車名	型式	通称名	改善対策対象車の車台番号の範囲及び製作期間	改善対策対象車の台数	備考
			16日		
	2PG-CW5BL		JNCMB02D1HU022941 ~ JNCMB02D4JU027475 平成29年6月19日 ~ 平成29年10月10日	12	① 10台 ② 12台
	2PG-CW5CA		JNCMB02D7HU022507 ~ JNCMBP0D4JU027035 平成29年6月6日 ~ 平成29年9月28日	10	① 9台 ② 10台
	2PG-CW5CL		JNCMBP0D0HU022005 ~ JNCMBP0D3JU027270 平成29年6月6日 ~ 平成29年10月5日	15	① 12台 ② 15台
	2PG-CX5BA		JNCMB02D6HU024538 ~ JNCMB02DXJU027125 平成29年7月28日 ~ 平成29年9月27日	4	① 2台 ② 4台
	2PG-CX5BL		JNCMB02D3HU026151 平成29年8月30日	1	① 1台 ② 1台
	(計 11型式)	(1車種)	(製作期間の全体の範囲) 平成29年4月28日 ~ 平成29年11月1日	(計454台)	① 380台 ② 454台 ③ 26台 ④ 217台

## 改善箇所説明図②

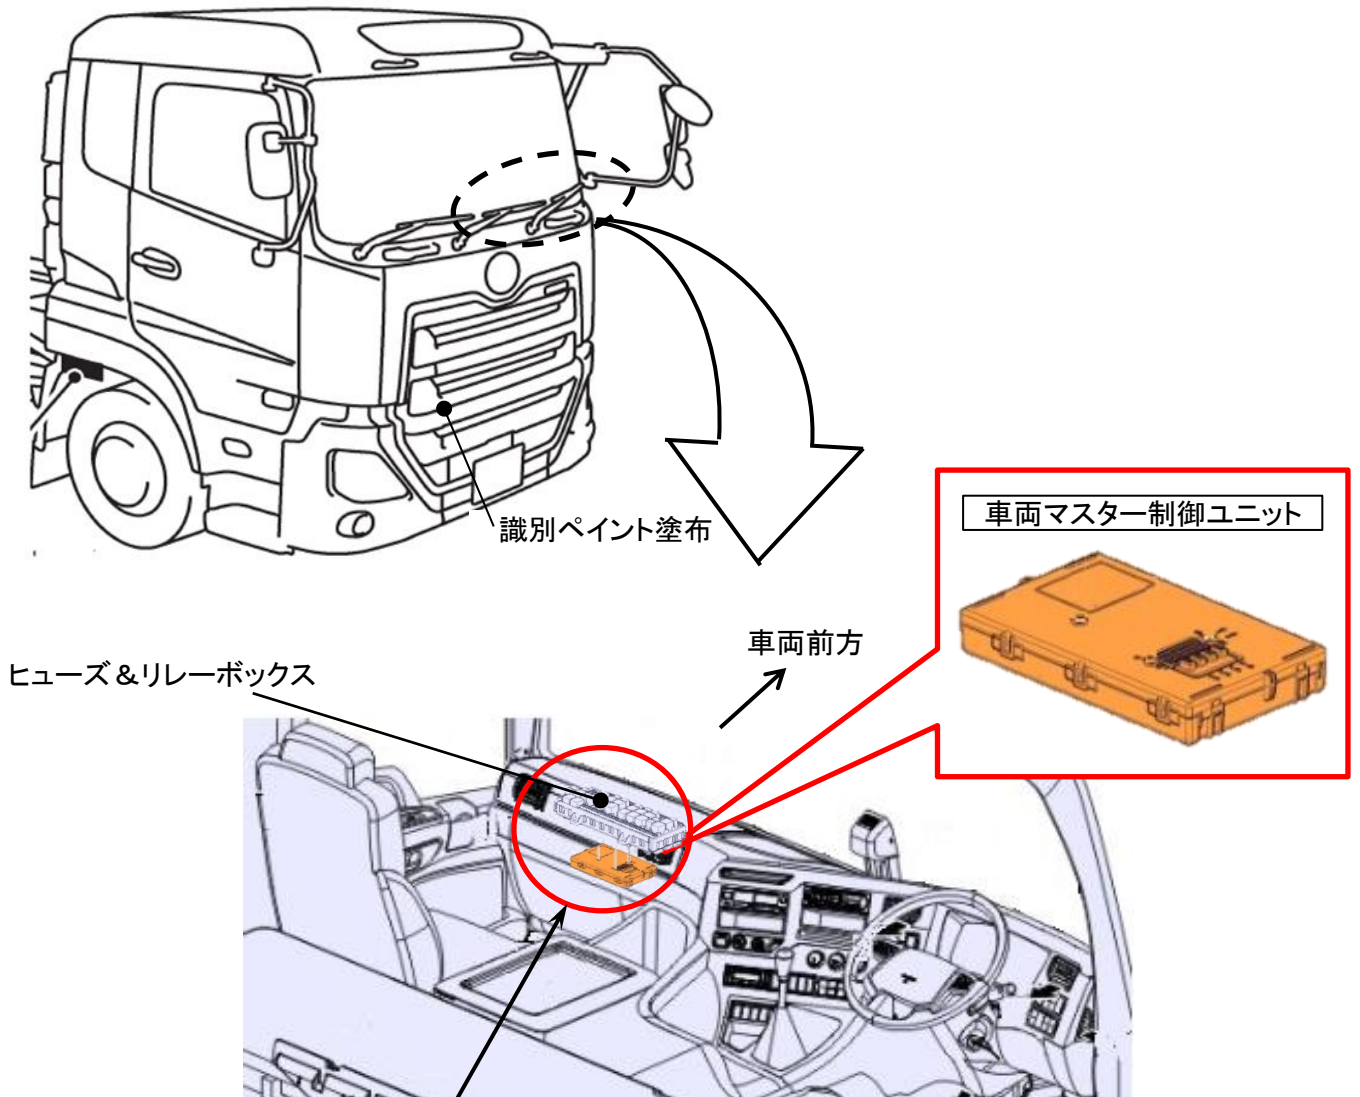
大型トラックにおいて、ワイパーの作動を制御する車両マスター制御ユニットのプログラムが不適切なため、ワイパー作動中に特定の操作を行うと、ワイパーの制御がフェイルセーフになることがある。そのため、ワイパーが一定時間停止し、必要な視野を確保することができなくなるおそれがある。

全車両、車両マスター制御ユニットのプログラムを書き換える。

識別: 作業完了車には、運転席側 キャブマウント部に黄色又は白ペイントを塗布する。

## 改善箇所説明図③

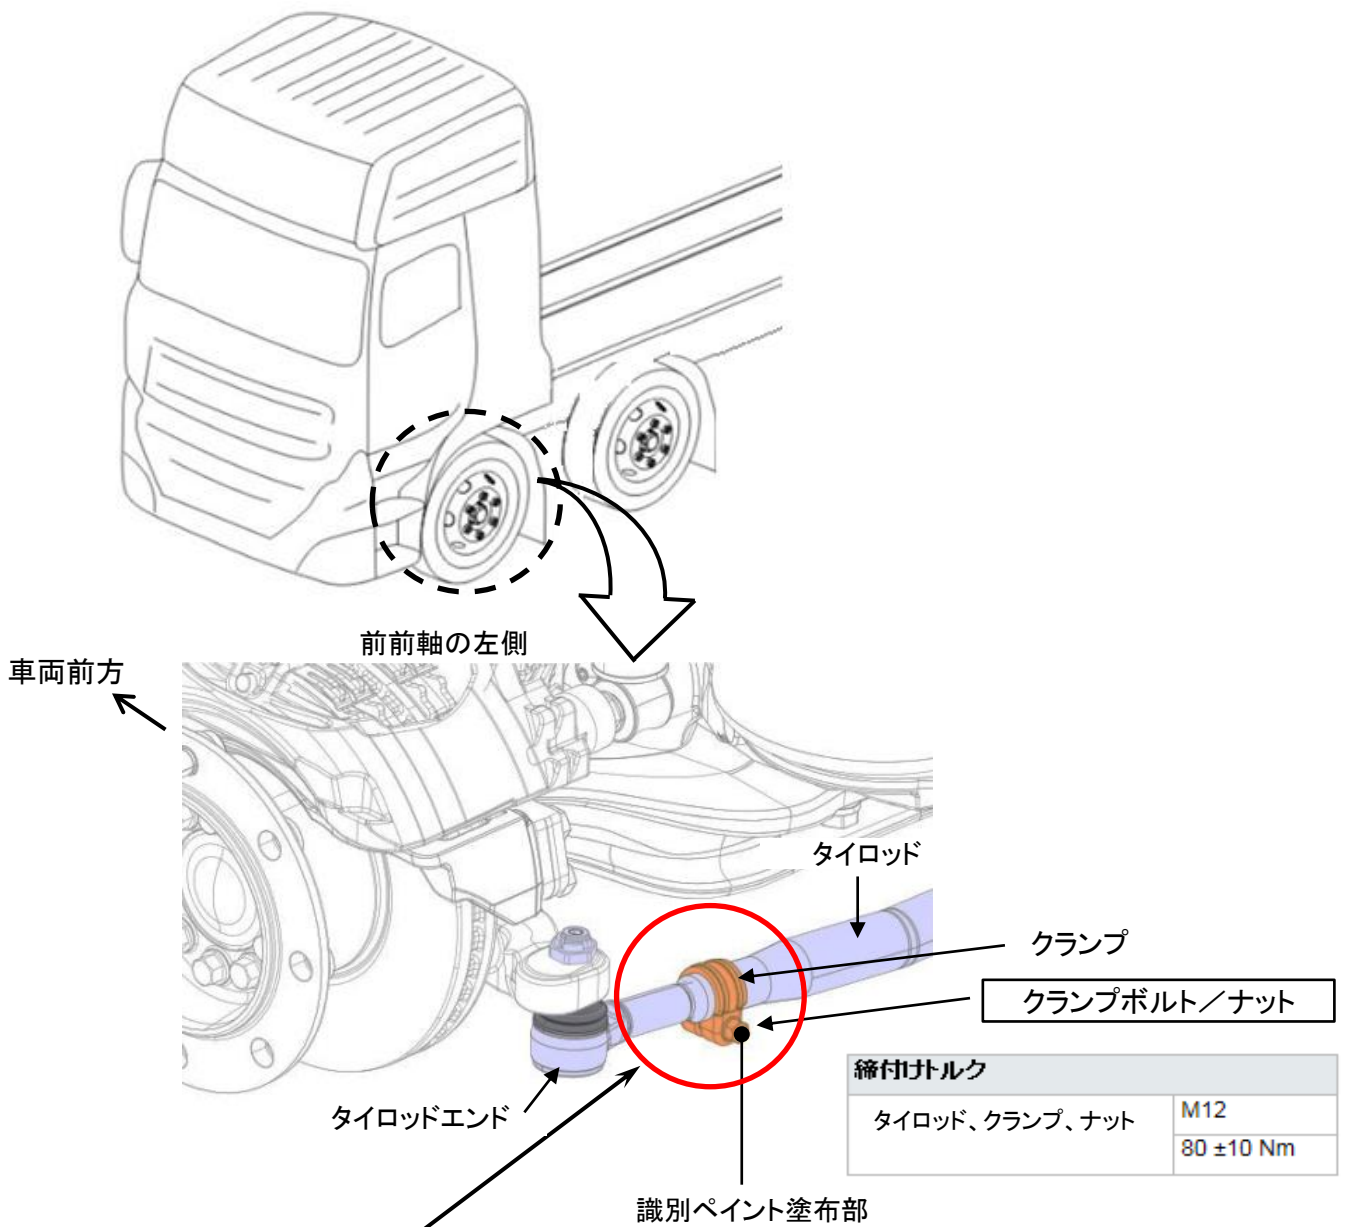
大型トラックにおいて、駆動力取出し装置（PTO）の組付作業が不適切なため、シャフト部の表面に防錆対策用テープの接着成分が残ったまま、ベルト駆動用プーリーが組付けられたものがある。そのため、ベルト駆動用プーリーの取付ナットの締付け力が不足し、そのままの状態で使用を続けると、取付ナットが緩み異音が発生し、最悪の場合、駆動用プーリーが脱落して、他の交通の妨げになるおそれがある。

全車両、ベルト駆動用プーリー締結部の点検・清掃を行ない、取付ナットに緩みがある場合はPTOリバースユニット一式を新品に交換する。

なお、交換部品の準備に時間を要するため、準備でき次第、改めて部品を交換する。

注：   は、措置する部品を示す。   は必要に応じ交換する部品を示す。  
 識別：作業完了車には、PTOプーリー取付ナット部に黄色又は白ペイントを塗布する。
